H4-CA-250-R02

浜岡原子力発電所 敷地の地質・地質構造（コメント回答）

第1078回審査会合を踏まえ認識した課題への対応方針

2022年12月5日

第1078回審査会合での主な説明内容と認識した課題

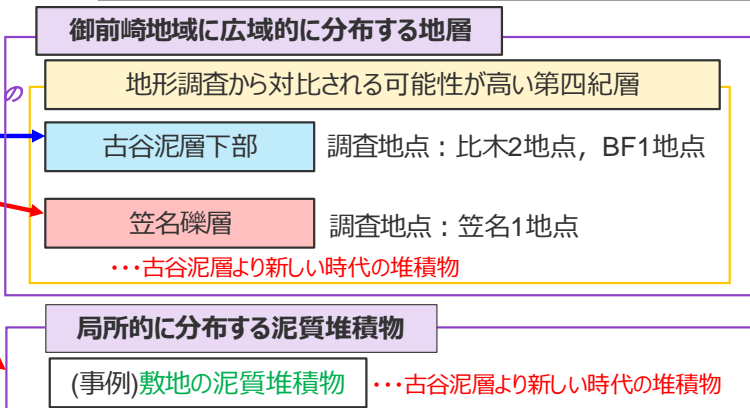
- ① 「泥層」の堆積年代評価方針についての課題
- ② 地形学的調査についての課題

追加調査地点

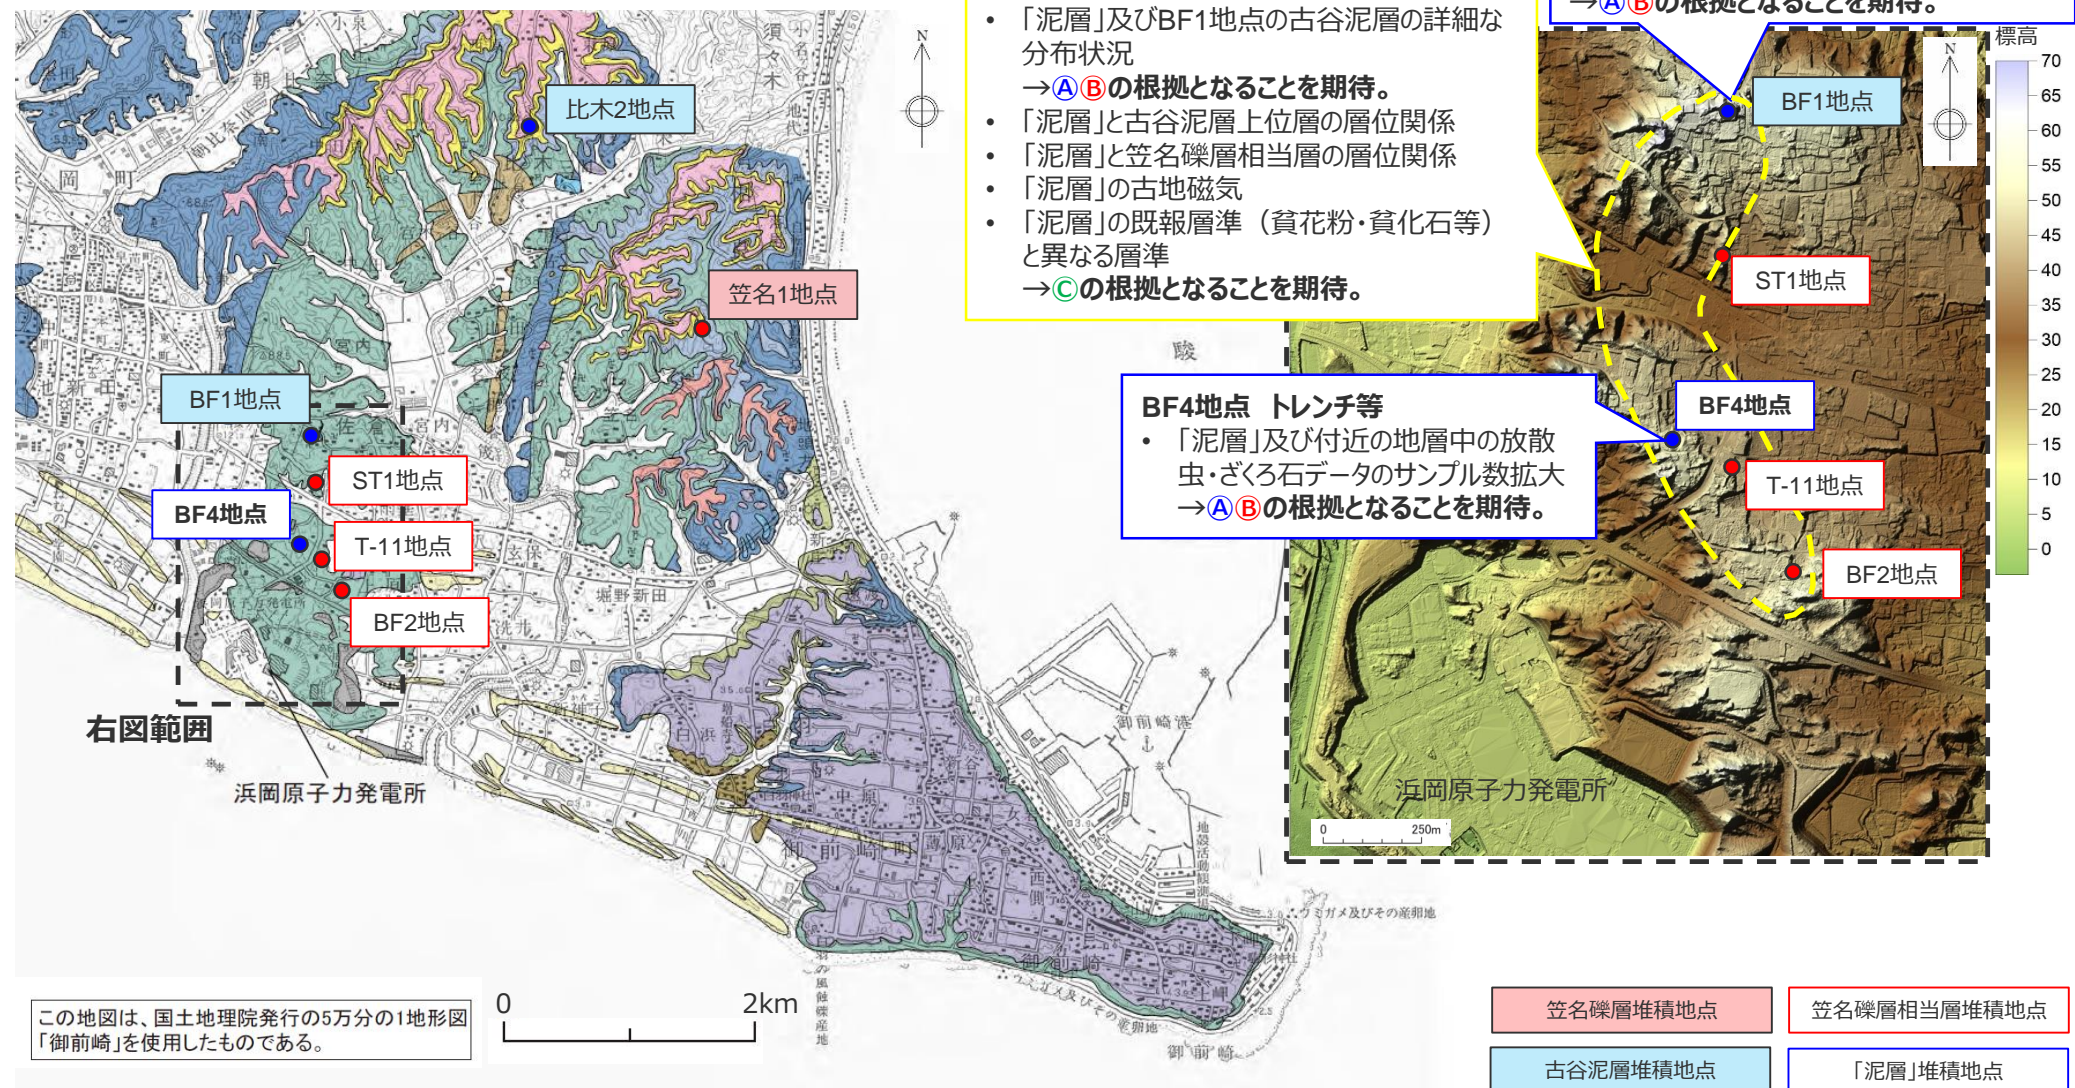
BF4地点極近傍において「泥層」と概ね同標高に分布する笠名礫層相当層との層位関係が直接確認できていない。	<ul style="list-style-type: none"> 「泥層」の既報層準（貧花粉・貧化石等）と異なる層準 <ul style="list-style-type: none"> ・・・古谷泥層とのより確実性の高い対比を行うため，「泥層」が厚く残存すると期待されるBF4地点南方において，既報層準の上位または下位に，花粉や微化石等の多産層準が認められないか確認する。 →Ⓒの根拠となることを期待。 	
崩積土に評価を見直したBF1地点の泥質堆積物中の礫種や礫形状を踏まえれば，礫種や礫形状を海成堆積物であることの確実な根拠とできるのか疑問である。	<ul style="list-style-type: none"> 「泥層」とBF1地点の崩積土との差別化 <ul style="list-style-type: none"> ・・・「泥層」は局所的な陸成堆積物である崩積土とは性状が異なることを確認する。 →ⒶⒷの根拠となることを期待。 	調査地点：BF1地点崩積土 <ul style="list-style-type: none"> ボーリング，トレンチ（BF1地点崩積土）
放散虫・ざくろ石については，二次堆積に関する検討におけるデータ数が少なく，確実に海を経由せずに混入したものではないことが示せていない。	<ul style="list-style-type: none"> 「泥層」及び「泥層」付近に分布する地層中の放散虫・ざくろ石データのサンプル数拡大 <ul style="list-style-type: none"> ・・・サンプル数拡大により，「泥層」と相良層等の「泥層」付近に分布する地層との放散虫・ざくろ石の混入率等の差異から，「泥層」中の放散虫・ざくろ石が海を経由せずに二次的に混入したものではないことを確認する。→Ⓑの根拠となることを期待。 	調査地点：BF4地点 <ul style="list-style-type: none"> 微化石分析 ざくろ石の分析

- ・「泥層」及びBF1地点の古谷泥層の詳細な分布状況
→①②の根拠となることを期待。
- ・「泥層」と古谷泥層上位層の層位関係
- ・「泥層」と笠名礫層相当層の層位関係
- ・「泥層」の古地磁気
- ・「泥層」の既報層準 (貧花粉・貧化石等) と異なる層準
→③の根拠となることを期待。

- ・「泥層」とBF1地点の崩積土との差別化
→①②の根拠となることを期待。

- ・「泥層」及び付近の地層中の放散虫・ざくろ石データのサンプル数拡大
→①②の根拠となることを期待。

追加調査地点

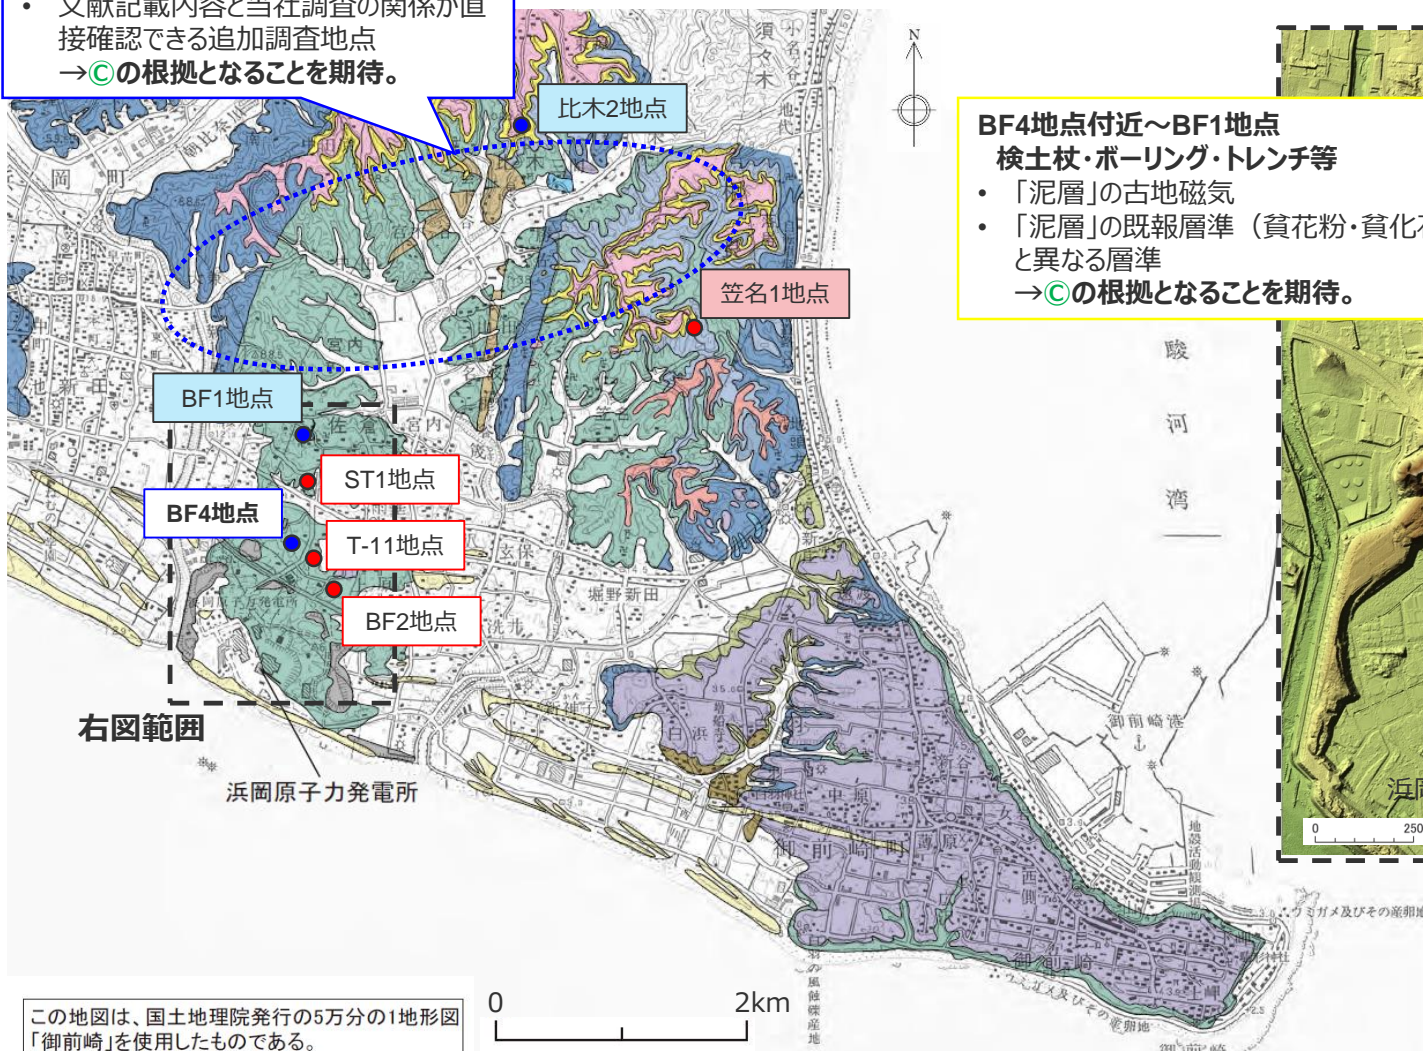
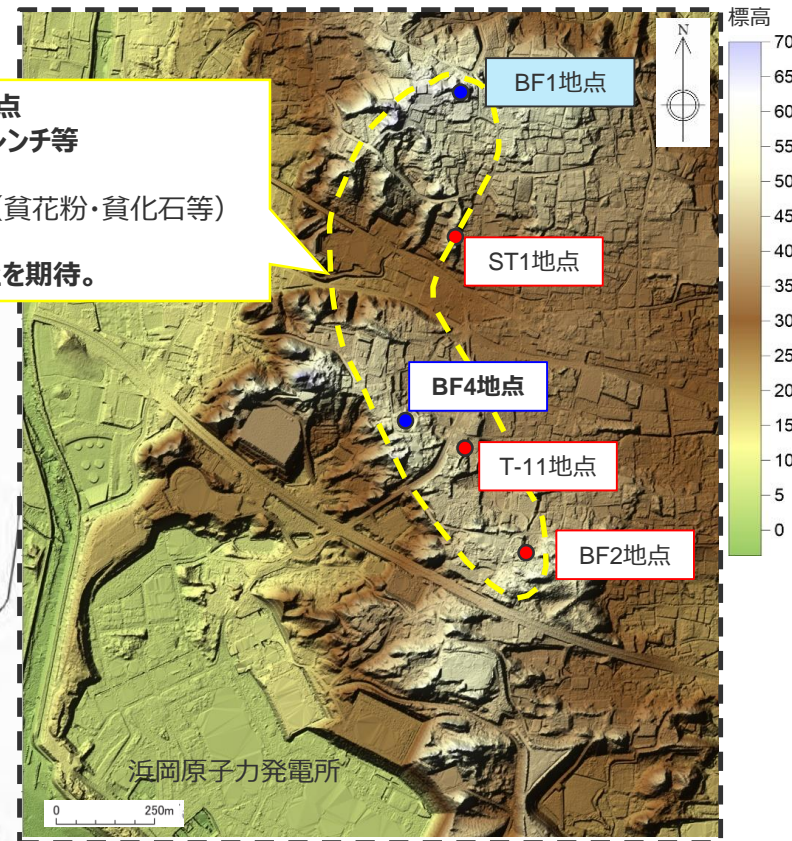
個別課題	解決に向け求める物証	物証を得るための主な調査手法
火山灰や花粉などの含有量が少ないことを「泥層」が古谷泥層に対比されたとする根拠としており、これらが確実な対比根拠になり得るのか疑問である。	<ul style="list-style-type: none"> ・ 「泥層」と古谷泥層の詳細な古地磁気対比 <ul style="list-style-type: none"> …「泥層」の古地磁気について再度測定を行い、古谷泥層の古地磁気との対比を試みる。 →◎の根拠となることを期待。 ・ 「泥層」の既報層準（貧花粉・貧化石等）と異なる層準 <ul style="list-style-type: none"> …古谷泥層とのより確実性の高い対比を行うために、「泥層」の上位または下位に、花粉や微化石等が多産する層準が認められないか確認する。 →◎の根拠となることを期待。 	調査地点：BF4地点付近～BF1地点 <ul style="list-style-type: none"> ・ ボーリング、トレンチ ・ 古地磁気分析 ・ 花粉分析 ・ 微化石分析 ・ 火山灰分析
層相など、古谷泥層との対比によって差異が認められる項目について、差異の理由が十分に説明できていない。	<ul style="list-style-type: none"> ・ 文献記載内容と当社調査の関係が直接確認できる追加調査地点 <ul style="list-style-type: none"> …古谷泥層についての文献記載内容と当社調査結果の関係を確認し、地点間の層相の差異を含めた古谷泥層の基本的な特徴を整理する。また、古谷泥層下部において、貧花粉・貧化石等「泥層」と同じ特徴を持つ層準が比木2地点及びBF1地点以外においても認められることについても調査し、貧花粉・貧化石が古谷泥層下部の特徴として普遍性を持つことを確認する。 →◎の根拠となることを期待。 	<ul style="list-style-type: none"> ・ 文献調査 ・ 露頭調査、ボーリング等（追加調査地点：必要に応じ花粉・火山灰等の試料分析を実施）

古谷泥層に関する既往文献の整理が十分にされていない。		
珪藻分析結果の局所性など古谷泥層の特徴を解釈するにあたっては、BF4地点、比木2地点、BF1地点の3地点の比較のみで十分な考察ができるのか疑問である。

- 露頭調査・ボーリング等
- ・ 文献記載内容と当社調査の関係が直接確認できる追加調査地点
→③の根拠となることを期待。

- ### BF4地点付近～BF1地点 検土杖・ボーリング・トレンチ等
- ・ 「泥層」の古地磁気
 - ・ 「泥層」の既報層準 (貧花粉・貧化石等) と異なる層準
→③の根拠となることを期待。

追加調査地点

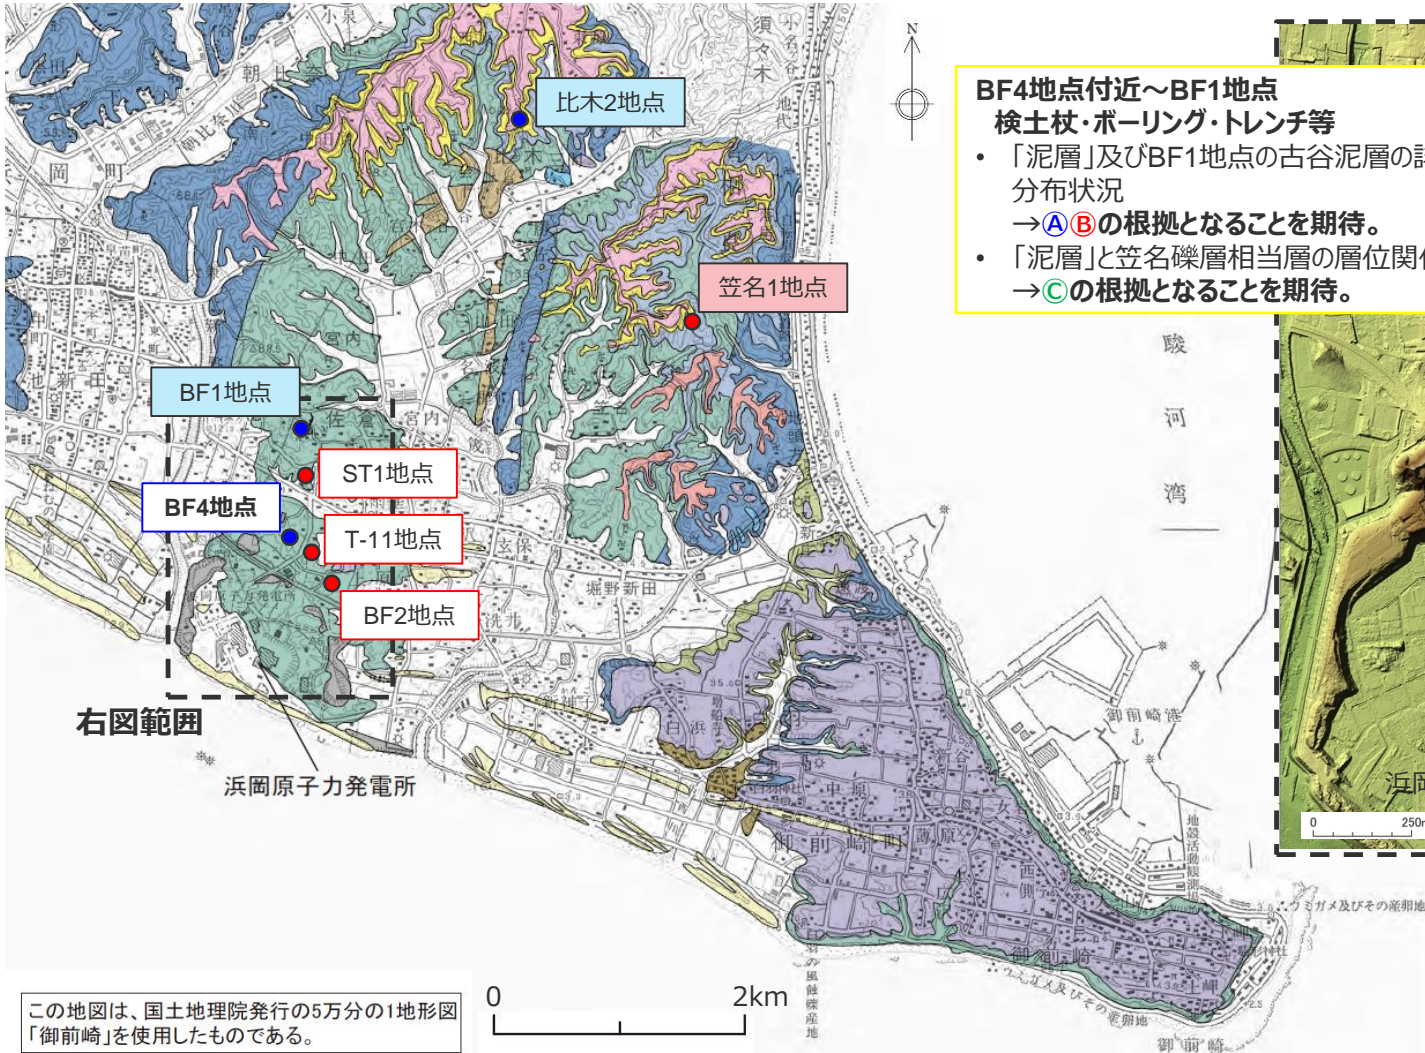
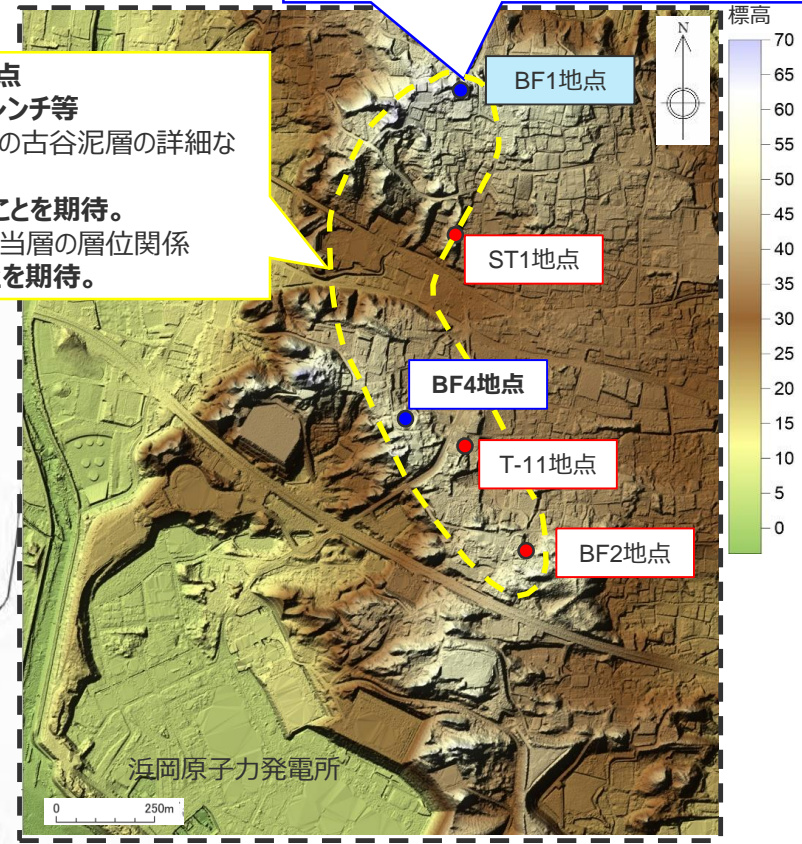
個別課題	解決に向け求める物証	物証を得るための主な調査手法
「泥層」と局所的な泥質堆積物との差異の確認にあたり、比較対象とする堆積物が網羅的に拾い切れていない。	<ul style="list-style-type: none"> ・ 局所的な泥質堆積物についての知見 …幅広に文献調査を実施し、「泥層」との比較対象とする堆積物の網羅性を確保する。 →Ⓐの根拠となることを期待。 ・ 「泥層」とBF1地点の崩積土との差別化 …「泥層」は局所的な陸成堆積物である崩積土とは性状が異なることを確認する。 →ⒶⒷの根拠となることを期待。 	<ul style="list-style-type: none"> ・ 文献調査 ・ ボーリング、トレンチ（BF1地点崩積土）
「泥層」が笠名礫層及び笠名礫層相当層堆積時に堆積した地層ではないという評価について、十分な根拠が示されていない。	<ul style="list-style-type: none"> ・ 「泥層」及びBF1地点の古谷泥層の詳細な分布状況 …「泥層」が局所的ではなくBF4地点付近からBF1地点にかけて一定の広がりをもって分布する堆積物であることを確認する。 →ⒶⒷの根拠となることを期待。 ・ 「泥層」と笠名礫層相当層の層位関係 …「泥層」が笠名礫層相当層（MIS5cの堆積物）よりも古い堆積物であることを露頭における層位関係等により確認する。 →Ⓒの根拠となることを期待。 	調査地点：BF4地点付近～BF1地点 <ul style="list-style-type: none"> ・ 検土杖、ボーリング、トレンチ
硬岩礫の有無で説明している敷地の泥質堆積物との差異について、同様の差異が認められる「泥層」とBF1地点の古谷泥層の関係を踏まえれば十分に説明できていないなど、「泥層」と古谷泥層との対比内容に対し矛盾のない説明ができていない。	<ul style="list-style-type: none"> ・ 敷地の泥質堆積物との差異を説明する比較項目の再検討 …敷地の地質調査データを再整理し、堆積年代や堆積環境を反映した指標が何なのか検討したうえで、それら指標による「泥層」と敷地の泥質堆積物との適切な対比を実施する。 →Ⓐの根拠となることを期待。 	<ul style="list-style-type: none"> ・ 敷地内ボーリングデータの再整理（机上検討）

BF1地点 ボーリング・トレンチ
 ・「泥層」とBF1地点の崩積土との差別化
 →①②の根拠となることを期待。

- ・「泥層」及びBF1地点の古谷泥層の詳細な分布状況
 →①②の根拠となることを期待。
- ・「泥層」と笠名礫層相当層の層位関係
 →③の根拠となることを期待。

T-11地点のトレンチ壁面写真（東側）

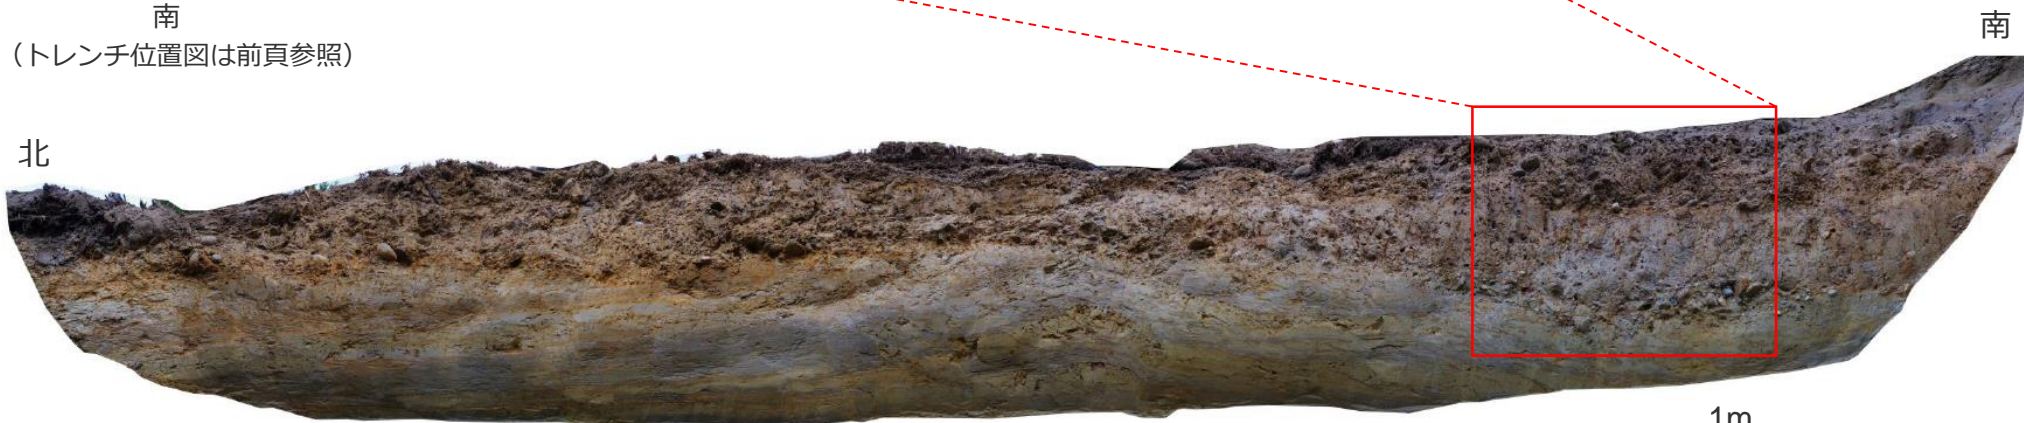
- T-11地点では、笠名礫層相当層と評価している堆積物の露頭近くにおいて、新たにトレンチ調査を実施し、「泥層」と層相が類似した堆積物（礫混じりシルト～シルト）を削り込む堆積物（礫混じりシルト）を確認。

→「泥層」と笠名礫層相当層の層位関係を示す露頭である可能性があることから、今後、T-11地点のトレンチで確認された堆積物と、「泥層」及び笠名礫層相当層との関係について、トレンチの拡張及び試料分析（火山灰・花粉・微化石等）により、詳細に確認していく。
